Prüfung der Planungsvarianten für den Ausbau der Trasse des Rhein- Ruhr-Express (RRX) in Düsseldorf- Angermund

28. November 2017

Projekt-Nr. 2017052

Technische Prüfung und
kostenmäßige
Bewertung

Abb. 4: Variante „höhengleiche Erweiterung“, Haltepunkt Angermund, Lageplan [25]

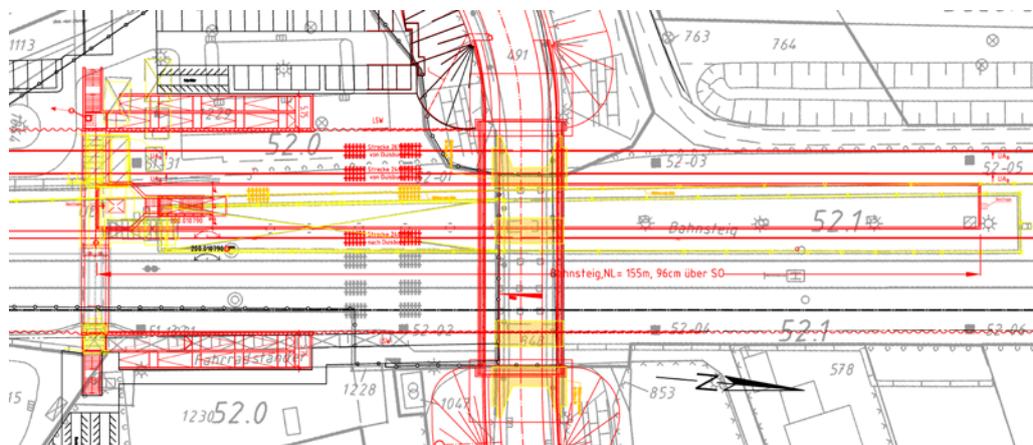
Innerhalb der Unterführung zweigt der Bahnsteigzugang als überdachte Treppe (Nutzbreite 2,40 m, Höhenunterschied ca. 4,50 m) mit Zwischenpodest zum stirnseitigen südlichen Ende des Mittelbahnsteiges ab (Abb. 6). Die Breite des Bahnsteiges beträgt 8,00 m. Die barrierefreie Verbindung zwischen der Personenunterführung und dem Bahnsteig ist über einen Aufzug gegeben.

Die Trassenbreite zwischen den angrenzenden Lärmschutzwänden beträgt bei der höhengleichen Erweiterung 36,46 m, siehe Abb. 5. Hinsichtlich der Einsehbarkeit und der daraus resultierenden sozialen Kontrolle ist der Zugang zum Bahnsteig durch eine Unterführung als tendenziell ungünstig zu bewerten, da solche Unterführungen mitunter als Angstrraum wahrgenommen werden.

Insgesamt sind die Anforderungen nach den Richtlinien für Personenbahnhöfe [11] eingehalten.

Abb. 7: Variante „Einhausung“, Haltepunkt Angermund, Lageplan [1]

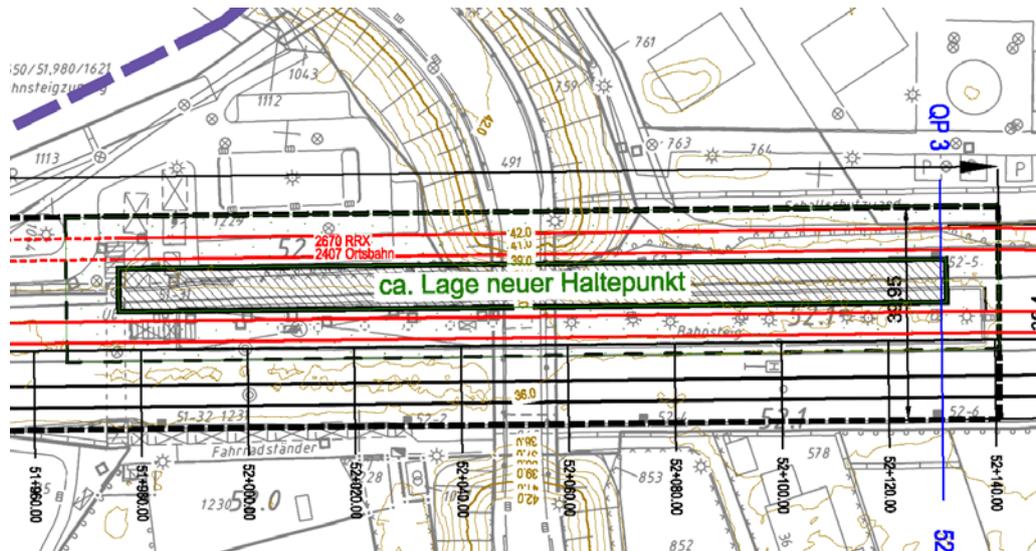
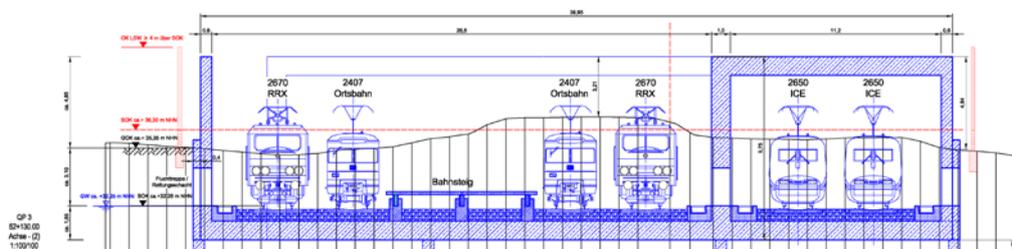
Die Länge des Bahnsteiges beträgt analog zur höhengleichen Erweiterung 155 m. Gemäß dem oben dargestellten Plan (Abb. 8) beträgt die Breite 8,0 m. Eine im Erläuterungsbericht [1] angegebene Bahnsteigbreite von 11,50 m lässt sich nicht nachvollziehen. Aufgrund der Konstruktionsstärke der Wände des Trog- und Einhausungsbauwerks resultiert für die Einhausung eine Breite der Konstruktion im Bereich der Haltestelle von 39,95 m. Die Breite fällt unterhalb der Geländeoberfläche aufgrund der seitlich angeordneten Bohrpfehlwände noch jeweils um mindestens 0,6 m größer aus. Da auch im Bereich des Haltepunktes beidseitig ein 80 cm breiter Revisionsstreifen vorzusehen ist, der über den Bohrpfehlwänden angeordnet werden kann, beträgt die Trassenbreite 41,55 m.

Der Bahnsteig liegt ca. 2,0 m unter Geländeniveau. Die Machbarkeitsstudie enthält, abgesehen von den Darstellungen in Abb. 7 und Abb. 8, keine weiteren Pläne zum Entwurf des Haltepunktes. Es wird unterstellt, dass der Zugang zum Bahnsteig über eine Verteilerbrücke erfolgt, welche die Gleise in Ost-West Richtung überquert. Diese Verteilerbrücke befindet sich ungefähr in Höhe der Bauwerksoberkante der Einhausung und somit ca. 5 m über dem Gelände seitlich des Haltepunktes. Zur Überwindung dieses Höhenunterschiedes wäre gegenüber der höhengleichen Erweiterung eine entsprechend längere Rampe notwendig. Alternativ können beidseitig des Haltepunktes zwei zusätzliche Aufzugsanlagen angeordnet werden. Von der Verteilerbrücke aus kann der Bahnsteig über eine Treppenanlage mit ca. 7 m Höhenunterschied und barrierefrei über eine zentrale Aufzugsanlage erfolgen.

Der insgesamt zum Erreichen des Bahnsteiges durch Über- bzw. Unterqueren der Gleise zu überwindende Höhenunterschied fällt bei der Einhausung mit ca. 12 m (5 m steigend + 7 m fallend) gegenüber der höhengleichen Erweiterung mit ca. 8 m (3,8 m fallend + 4,5 m steigend) um rund 4 m größer aus, weil das Lichtraumprofil der Bahn inklusive Oberleitung deutlich größer als die lichte Höhe der Unterführung ist. Dies stellt für Nutzer des Haltepunktes eine gewisse Komforteinschränkung dar.

Hinsichtlich der Einsehbarkeit und der daraus resultierenden sozialen Kontrolle ist der Zugang zum Trog bei der Einhausung geringfügig offener ausgebildet, da die Verteilerbrücke eine nur durch den Wetterschutz eingeschränkte Sichtbeziehung zum Bahnsteig ermöglicht. Auf den Bahnsteigen selbst bestehen keine Unterschiede zur höhengleichen Erweiterung, da die Sichtbeziehungen zu umliegenden Straßen einerseits durch die Wände der Einhausung und andererseits durch die Lärmschutzwände behindert sind. Deshalb bestehen bei den vorliegenden Planungen diesbezüglich nur marginale Unterschiede. Durch die Verwendung von transparenten Lärmschutzwänden kann allerdings bei der höhengleichen Erweiterung die Einsehbarkeit noch verbessert werden. Diesbezüglich bietet die Einhausung kein Optimierungspotential.

Insgesamt sind die Anforderungen nach den Richtlinien für Personenbahnhöfe [11] eingehalten.
